**Variante alla SS12 da Buttapietra
alla tangenziale SUD di Verona**

PROGETTO DEFINITIVO

**ELABORATI GENERALI
RELAZIONE DI RISPONDEZZA MASE**

Il presente documento rappresenta la relazione di rispondenza alla nota MASE Prot. GEN. E..850 del 29.11.2022 e riguarda il progetto definitivo relativo alla realizzazione di una variante la S.S. n°12 "dell'Abetone e del Brennero" che si sviluppa attualmente a sud della Città di Verona con direzione nord-sud, staccandosi dalla tangenziale sud di Verona in località Borgo Roma, attraversa un'area che interessa i Comuni di Buttapietra, Vigasio, Castel d'Azzano, e si collega alla nuova variante della S.S.n°12 nel Comune di Isola della Scala.

Fig.19-Stralcio planimetrico variante Ca Bassa

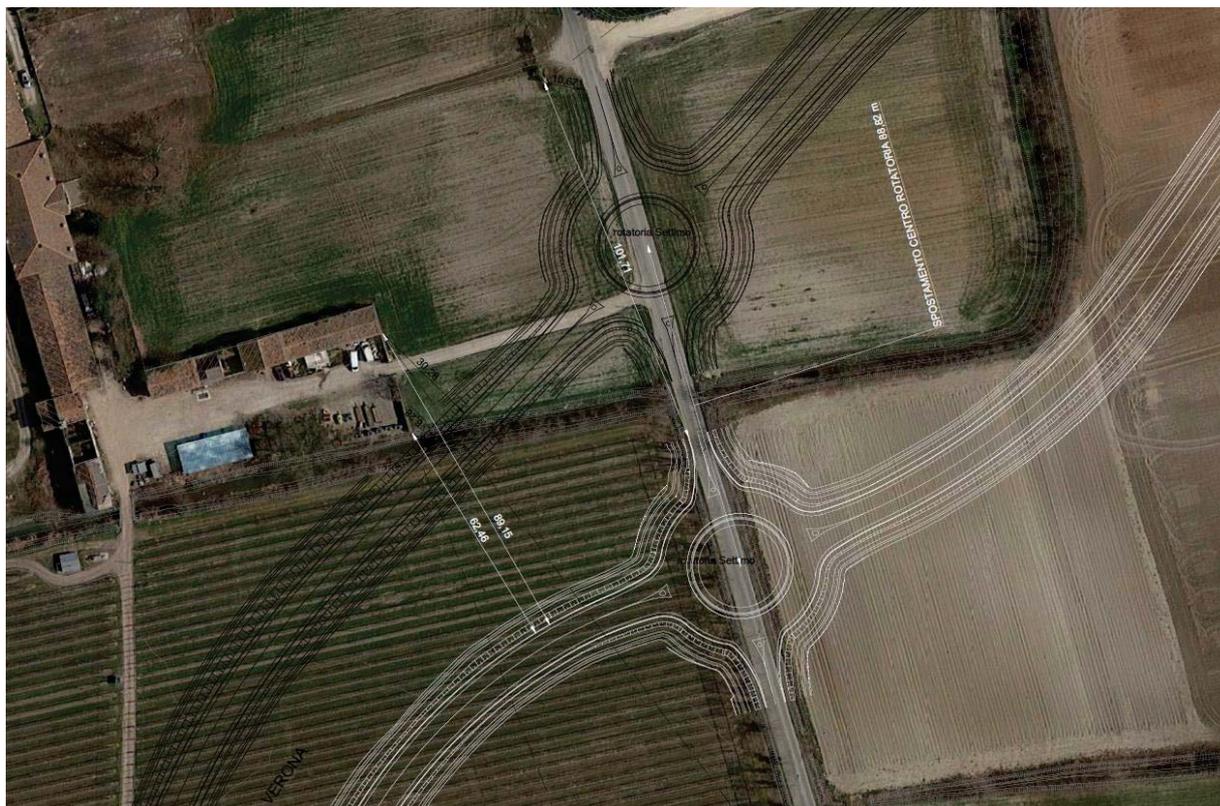
A seguito della nota del Ministero della Cultura prot. 0028464-P del 29/07/2022 e riportata nella nota MASE Prot. GEN E.0830.850 viene proposta una variante al tracciato di Via Ca Bassa e del relativo prolungamento fino alla rotatoria Vigasio. Tale variante allontana il percorso in progetto da Villa Giuliani lasciando inalterato il viale di accesso sud per i 270 metri circa più prossimi alla villa, per come indicato negli allegati inseriti nel Cap 08 Viabilità in Rev.B.

Qui di seguito si riporta una planimetria di confronto tra il progetto consegnato e la proposta di variante

Posizione delle stazioni di monitoraggio della provincia di Verona rispetto all'area di studio

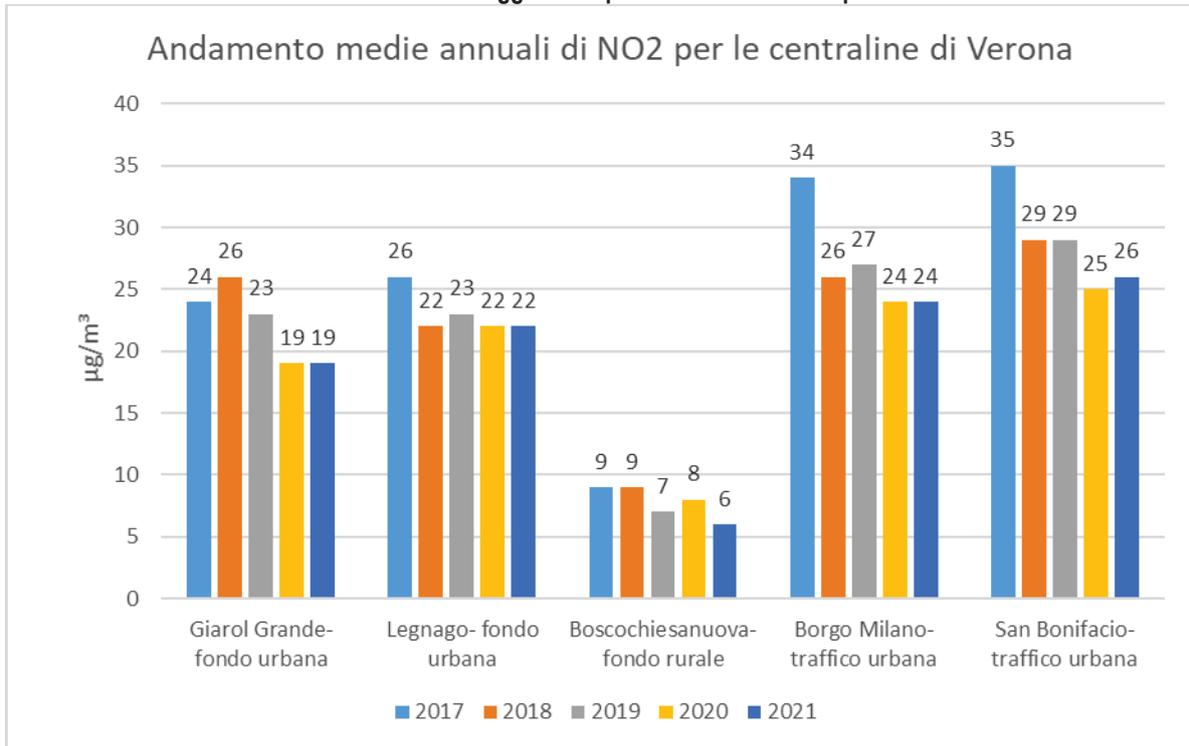
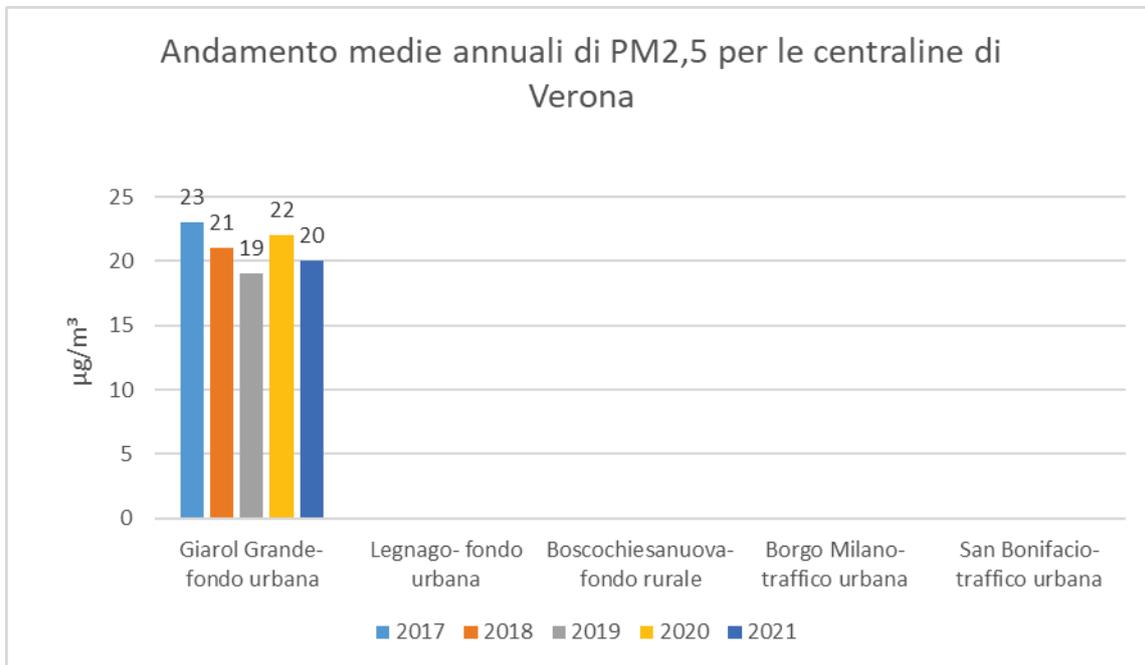
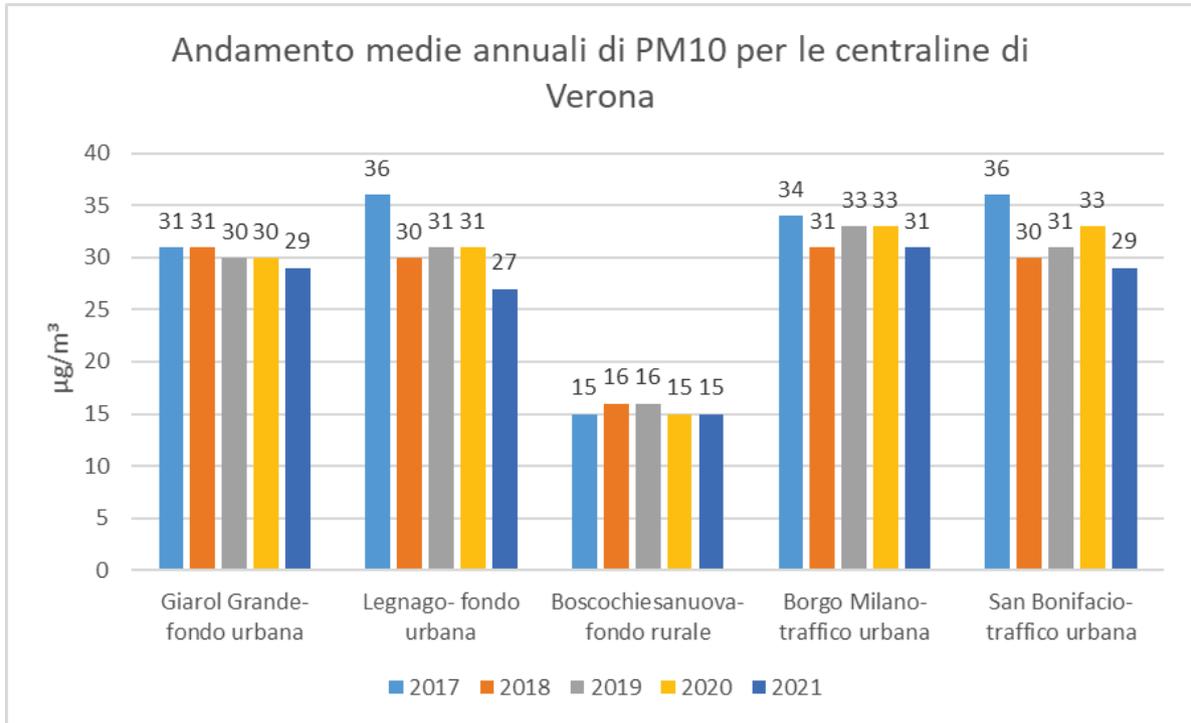
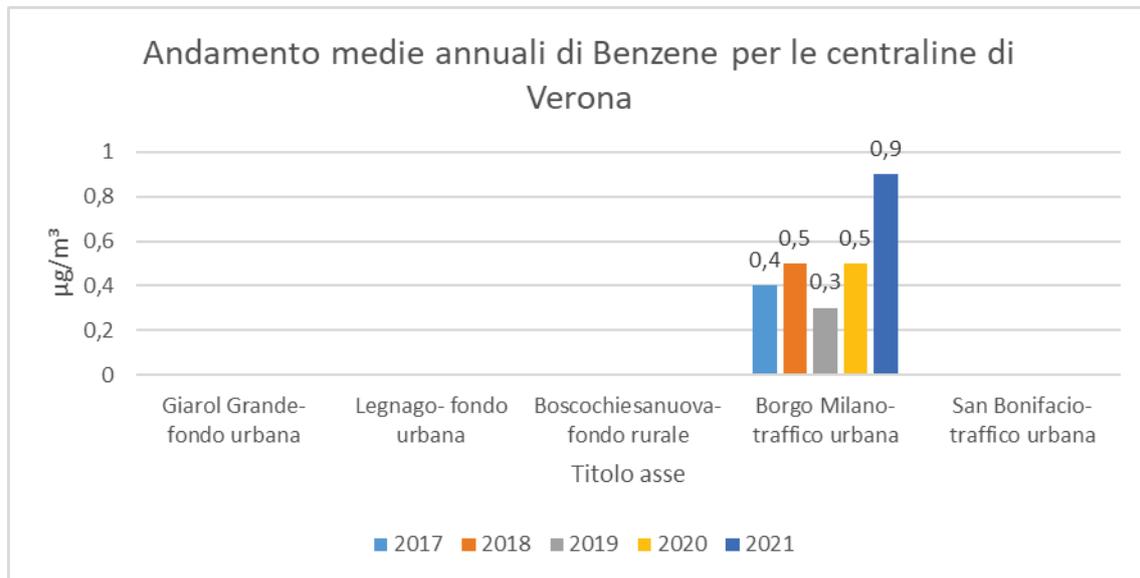
8.3.8. Nella documentazione tecnica presentata, le serie quinquennali delle concentrazioni dei principali inquinanti atmosferici andrebbero presentate separatamente per le 5 stazioni nell'intorno considerato e non per l'intera rete regionale

Risposta

Tali stazioni di monitoraggio, suddivise in stazioni di fondo e stazioni di traffico, sono:

- Giarol Grande: fondo urbana
- Legnago: fondo urbana
- Boscochiesanova: fondo rurale
- Borgo Milano: traffico urbana
- San Bonifacio: traffico urbana

Implementazione mitigazione FOSSO CAPPELLA

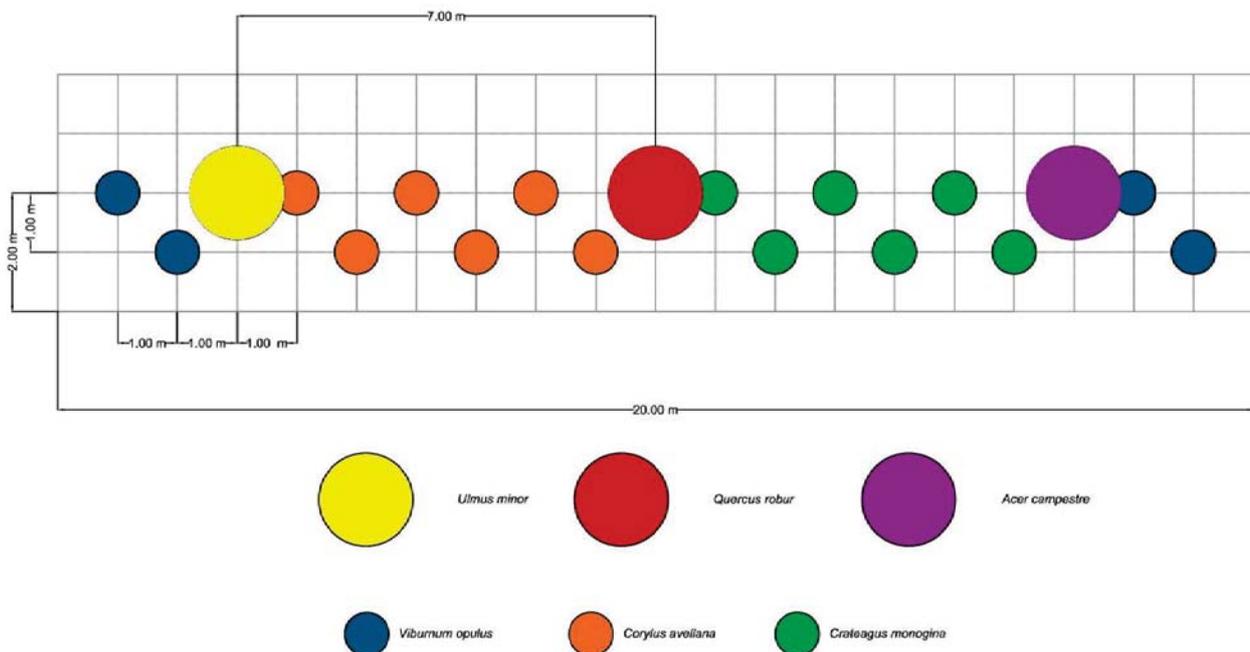
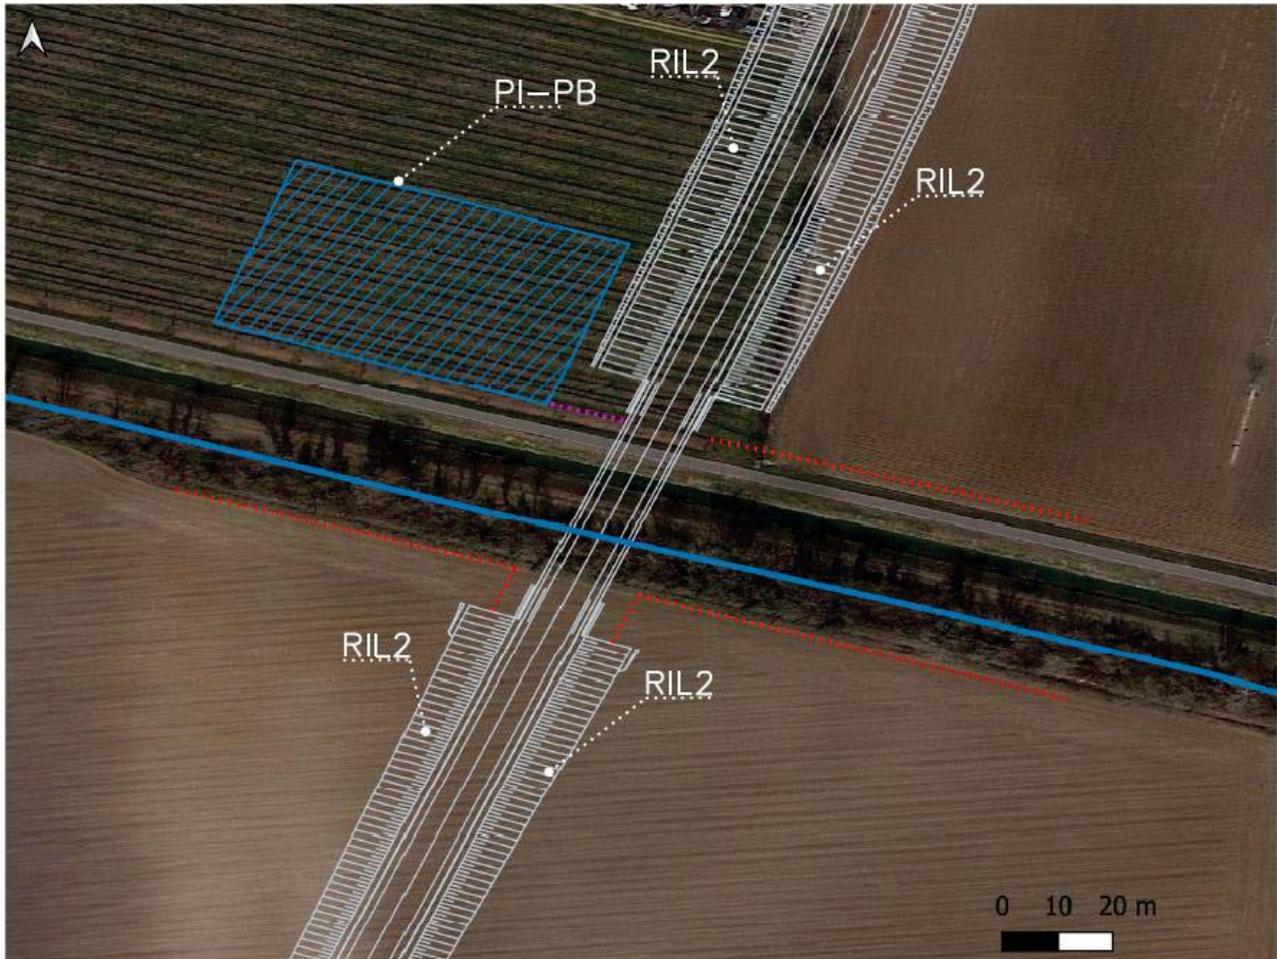
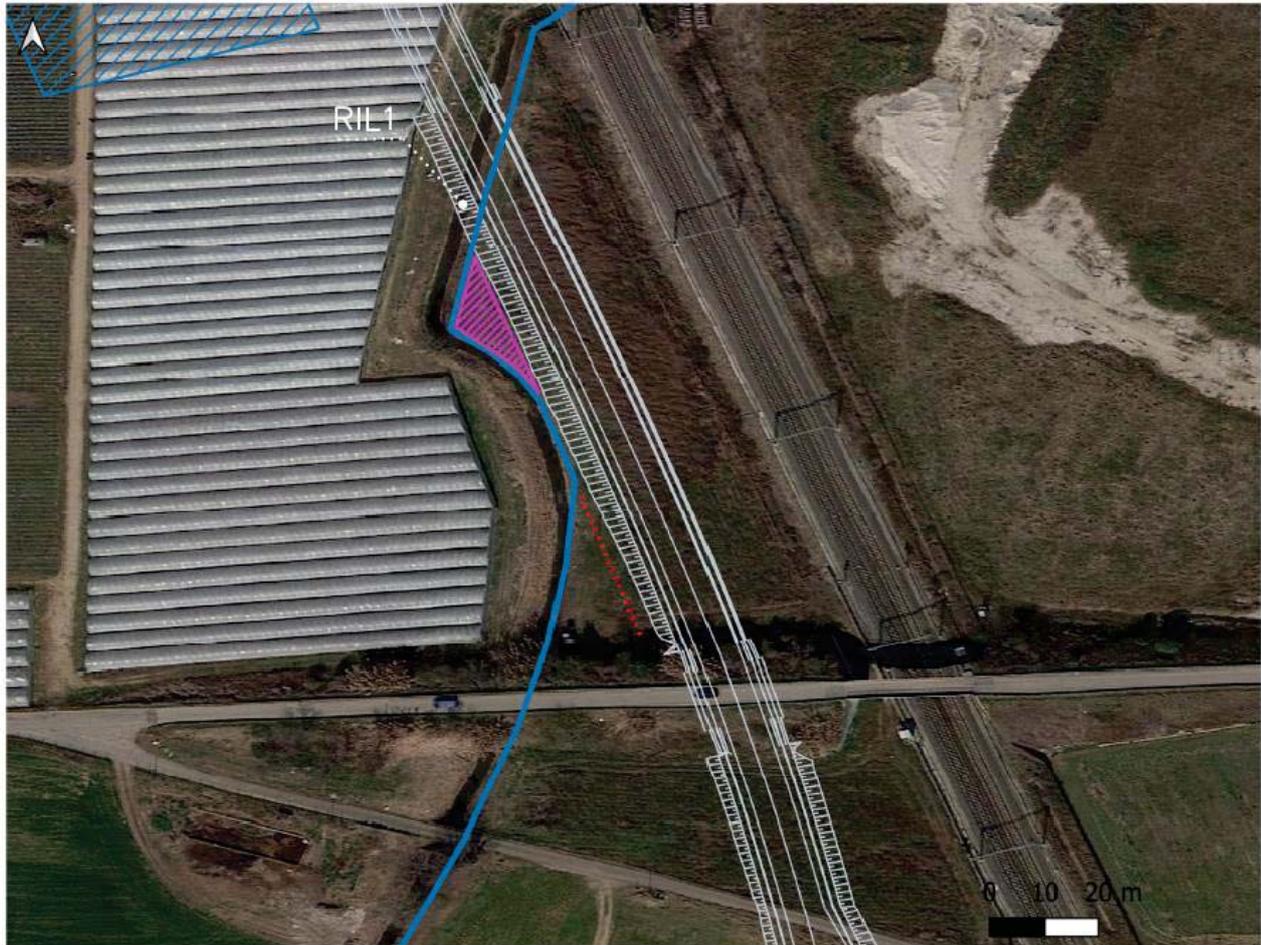
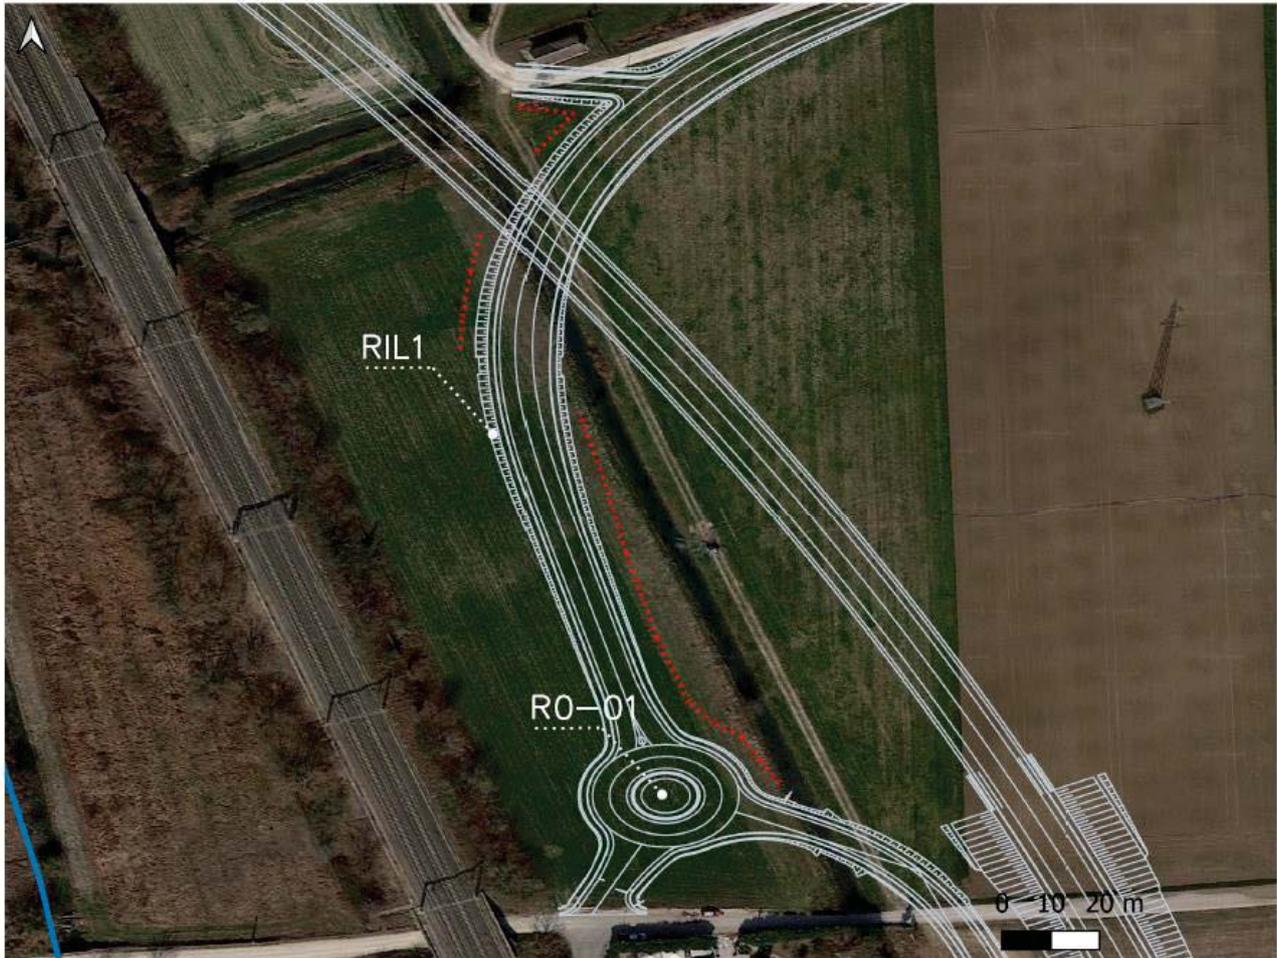
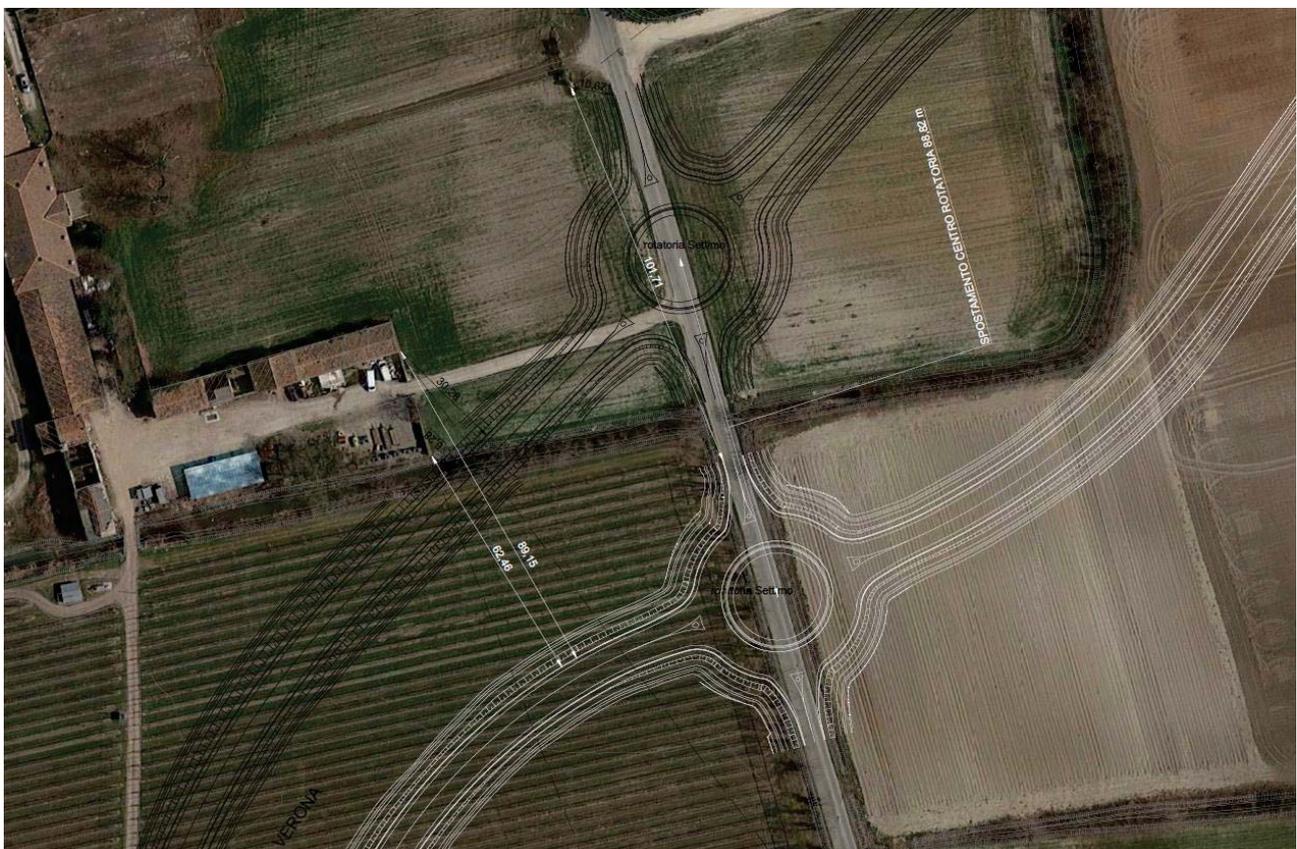
8.11.1. Alla luce degli indirizzi e prescrizioni dettate dalla disciplina del paesaggio e della rete ecologica del P.I. si richiede che vengano implementati gli interventi di inserimento paesaggistico ed ambientale perseguendo una maggiore integrazione con gli ecosistemi acquatici e ripariali esistenti (peraltro compiutamente esaminati nella Relazione descrittiva interventi di inserimento paesaggistico e ambientale, paragrafi 6.6 e 6.7)

Quanto riportato ai paragrafi 6.6 e 6.7 descrive l'intero contesto di riferimento dell'area di intervento senza entrare in merito alle specifiche interferenze del tracciato con gli ecosistemi presenti. I rilievi effettuati durante il mese di dicembre hanno messo in evidenza un paesaggio contraddistinto da ecosistemi acquatici e ripariali mutati per qualità ed estensione dall'azione dell'agricoltura e dell'uomo che si è espansa confinandoli a pochi lembi.

Le mitigazioni saranno realizzate nelle aree di intervento cercando di posizionarle parallelamente ai corsi d'acqua e al tracciato quasi a schermare gli ecosistemi acquatici e ripariali. La loro funzione sarà implementare la vegetazione presente e le funzioni ecologiche da essa svolte.

Tutti gli elaborati sono stati integrati delle modifiche richieste riportando le misure di inserimento paesaggistico 8.11.3. Nell'analisi di compatibilità dell'opera non si fa riferimento alle interferenze con aree e/o beni tutelati ai sensi del D.Lgs. n°42/2004. È opportuno integrare lo studio con valutazioni di soluzioni alternative che riducano le interferenze con i beni vincolati sopra detti; in particolare si ritiene opportuno evitare l'interferenza nei pressi dello Svincolo di Vigasio con il giardino storico di Villa Giuliani, nel comune di Buttapietra.

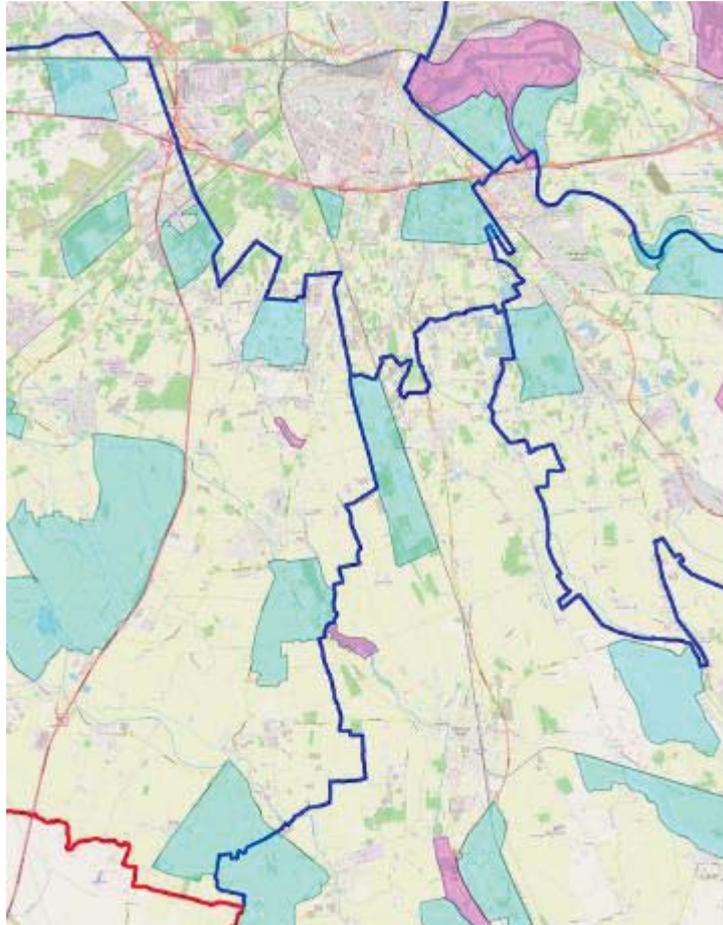
8.12.2. Il Proponente aggiorni il SIA (pag. 79, SIA parte 1°, 16.1-001_T00IA01AMBRE01_A) secondo il nuovo piano faunistico-venatorio riportando la presenza della zona di ripopolamento e cattura "La Zera" in adiacenza al tracciato.

Tale contributo è stato sostituito e aggiornato nel Documento T00IA01AMBRE01_B paragrafo 5.7
